Ayuntamiento de Madrid.

Policia Urbana.

D. Antonio Luquet, solicitando permiso p.^o levantar un piso 3.^o y ejecutar obra variada obra en la casa C.^o del Bano n.^o 7 n.^o 220.

Plano de la fachada de la casa calle del Baño señalada con los números
7 moderno y 16 antiguo de la m.^a Rdo. perteneciente al Sr. D. Antonio Saguet.

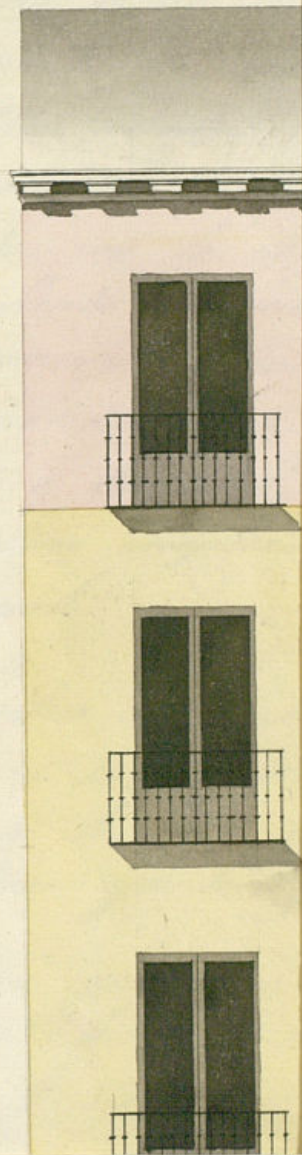
Ahora Con el objeto de q. la altura de esta casa se fije entre la linea
ta y cuatro pies que se proponen y que queda en dho. en la
del ancho de la calle, y al mismo tiempo que la decoracion de la fachada

sea conforme a los buenos principios del arte; debe presentarse
el intencional el Diseno de dha. fachada, distinguiendo el nuevo
cuerpo tercero con una aguada de color de rosa.

que presenta D. Antonio Luquet, para la construccion de un pino nuevo en su casa Calle del Baño, debo manifestar: que en un caso de este plano en el lado al sur y en el del este y conforme a la altura aprobada por D. H. y por cuya razon soy de dictamen, que debe concederse la licencia pedida, a calidad de observar en esta construccion el diseño presentado, ejecutando dicho cuerpo tercero de buena fabrica de ladrillo con el grueso correspondiente, coronando la fachada con un alero de moderada entablatura compuesto de solera, canchillo, torcedura, y corona superior moldada con un canalon por la salida de las aguas y rebocando la fachada de estuco. Con arreglo a un buen uso de construccion, debiendo ser dirigidas estas obras por Arquitecto aprobado; mas no obstante lo dicho V. H. dispongan lo mas conveniente. Madrid.

Madrid 20 de mayo de 1845. de una casa Calle del Baño n.º 7. solicitando permiso para la construccion de un tercer piso, rematamiento de balcones, construccion de alero y reboso, no halla reparo de conformidad con lo manifestado por el Arquitecto del Cuartel en of. V. E. se sirva conceder la expresada licencia a calidad de observar las reglas propuestas por D. Profesor y de of. las aguas pluviales se dirijan a la calle por medio de bajadas de barro o plomo embebidas en el grueso de la fachada. May
